<b>ALCALDÍA MAYOR DE BOGOTÁ D.C.</b> Fondo Prevención y Atención Emergencias	<b>CONCEPTO TÉCNICO SOBRE          NECESIDAD DE ESTUDIOS          DETALLADOS DE AMENAZA Y RIESGO          POR FENÓMENOS DE REMOCIÓN EN          MASA DENTRO DEL TRÁMITE DE          LICENCIA URBANÍSTICA</b>	Código:	GPR-FT-10
		Versión:	04
		Fecha de revisión:	21/06/2011

1.1 CONCEPTO TÉCNICO No.	CT-7324
1.2 ÁREA:	Análisis y Mitigación de Riesgos
1.3 COORDINACIÓN:	Estudios y Conceptos Técnicos
1.4 REFERENCIA CRUZADA RADICADO FOPAE:	2013ER21759
1.5 RESPUESTA OFICIAL No.	RO-68892

2.1 SOLICITANTE:	Curaduría Urbana No. 2
2.2 PROYECTO:	Calle 120 A No. 3 A - 11
2.3 LOCALIDAD:	1. Usaquén
2.4 UPZ:	14. Usaquén
2.5 BARRIO O SECTOR CATASTRAL:	Sagrado Corazón
2.6 DIRECCIÓN:	Calle 120 A No. 3 A - 11
2.7 CHIP:	AAA0101TWKC
2.8 MANZANA CATASTRAL:	19
2.9 PREDIO CATASTRAL:	29
2.10 ÁREA (Ha):	0.014
2.11 FECHA DE VISITA: FECHA DE EMISIÓN:	Diciembre 20 de 2013 Marzo 25 de 2014

**Figura 1.** Localización general del proyecto de la Calle 120 A No. 3 A - 11 en el Plano Normativo de Amenaza por Remoción en Masa del POT (Decreto 364 de 2013)

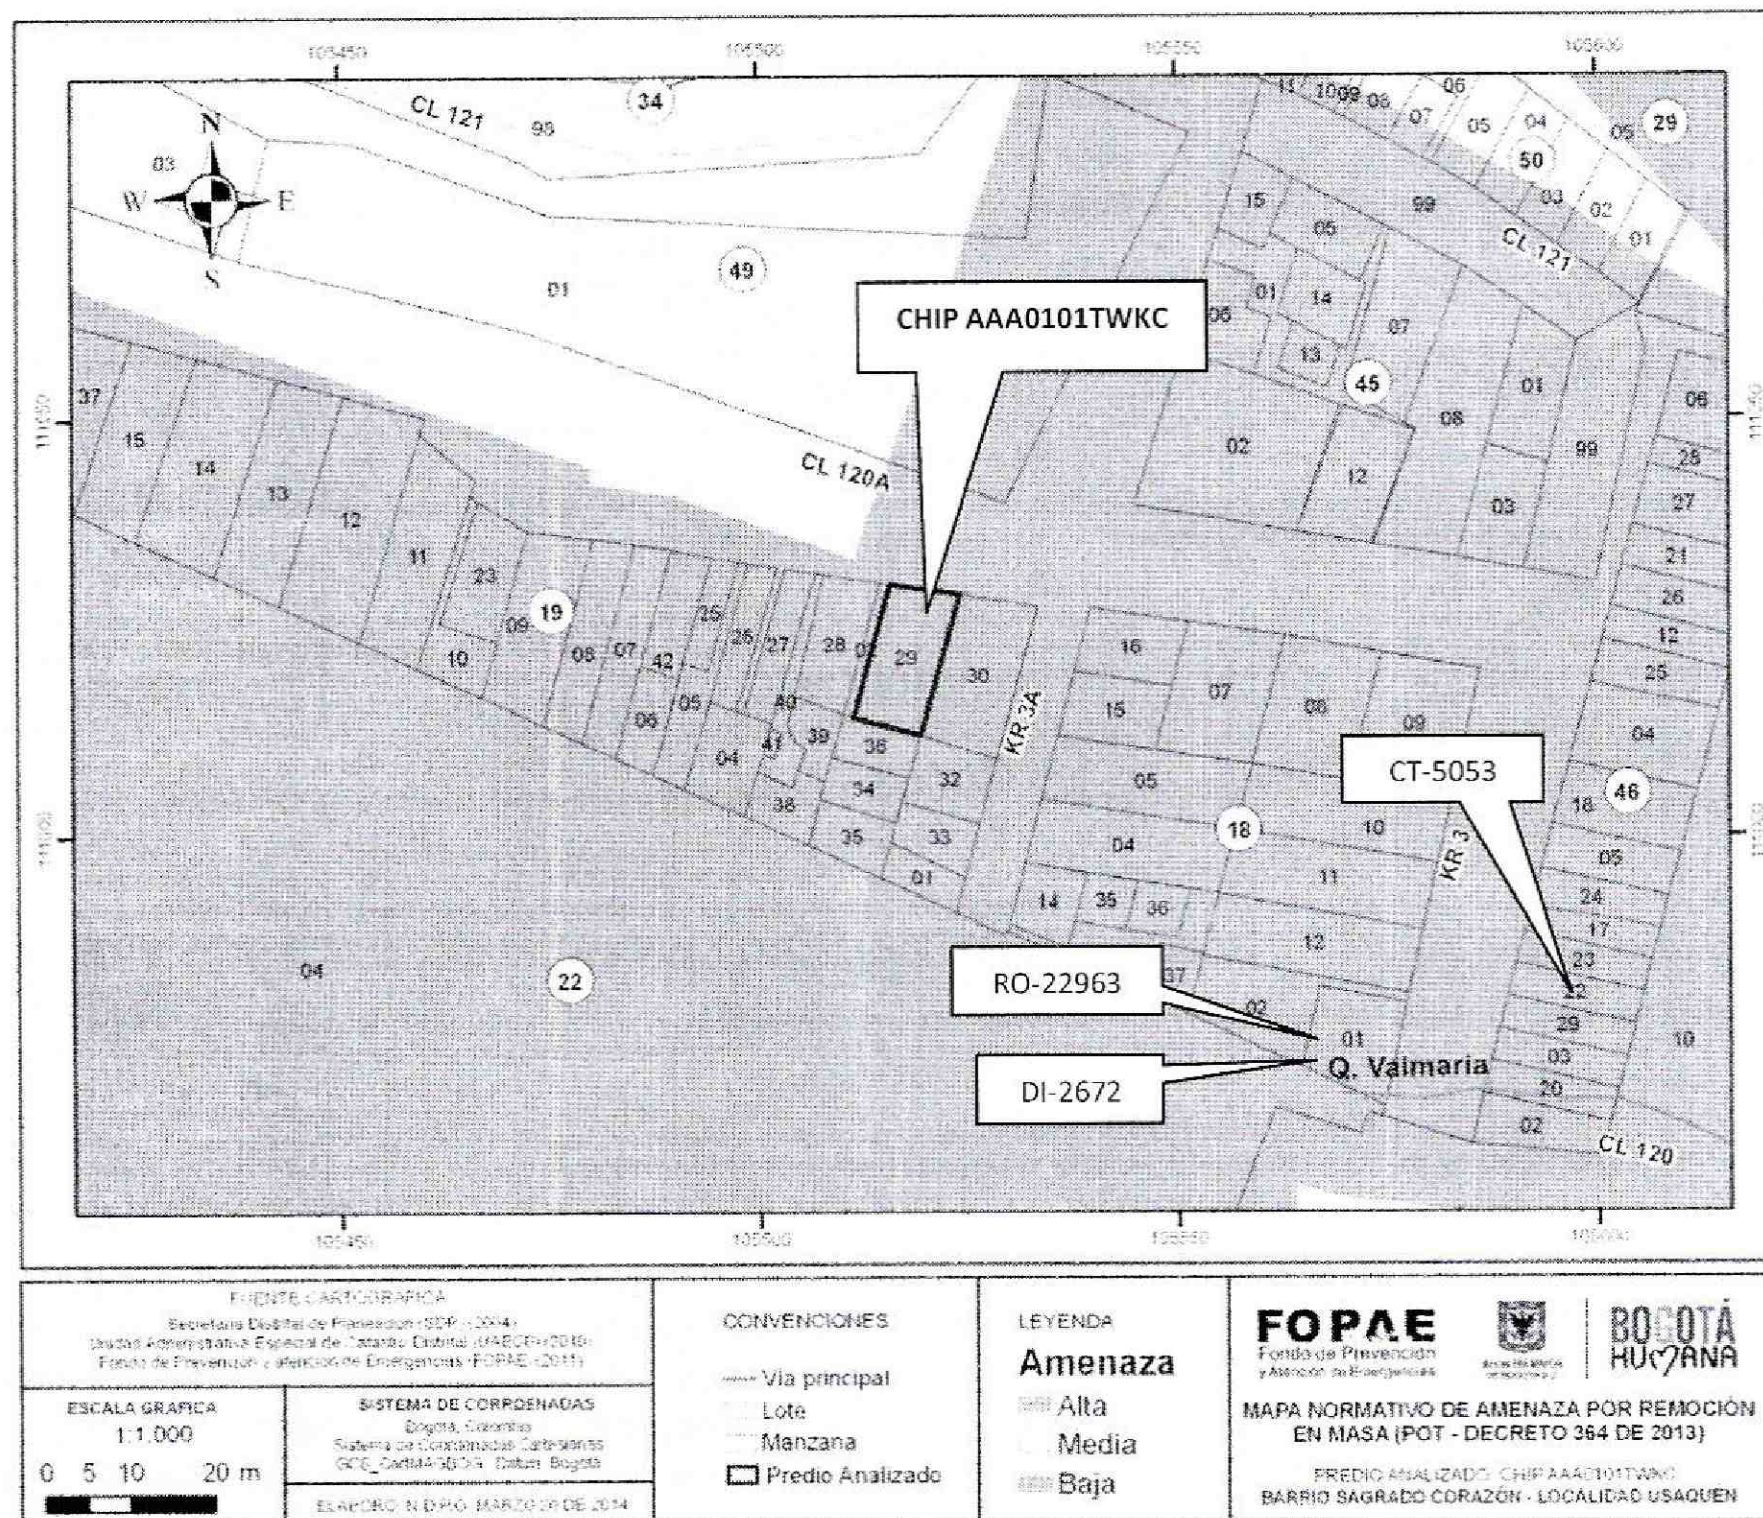
Conforme con el plano normativo de "Amenaza por Remoción en Masa" del Plan de Ordenamiento Territorial de Bogotá (POT), el sector del proyecto ubicado en la Calle 120 A No. 3 A - 11 de la Localidad de Usaquén, se encuentra en una zona de AMENAZA ALTA por procesos de remoción en masa (Figura 1).

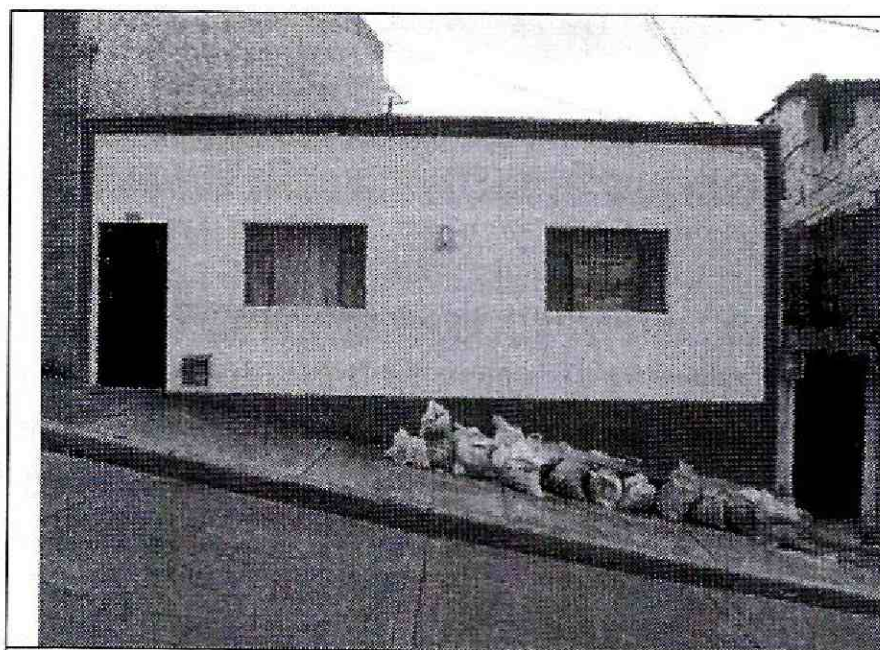
En el momento de la visita técnica, en el predio objeto del presente concepto técnico se encontró una vivienda de un (1) piso en mampostería simple. No se observaron evidencias de afectación por procesos de remoción en masa de carácter local ni de carácter general en el área del proyecto o sus zonas aledañas (Fotografías No. 1 y 2).
